INFORMAÇÃO DE SERVIÇO

Bomba de água 538 0021 10

Carcaça modificada

N.º de artigo: 538 0021 10

Fig. 2: Novo modelo

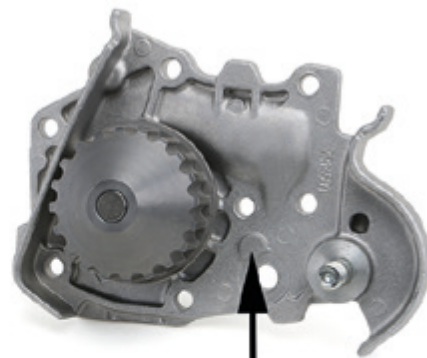
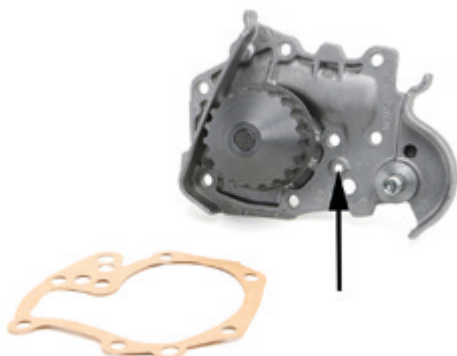
A bomba de água 538 0021 10 foi modificada. No novo modelo foi eliminado um orifício da carcaça (fig. 2).

Ambos os modelos cumprem as especificações técnicas e podem ser utilizados sem limitações.
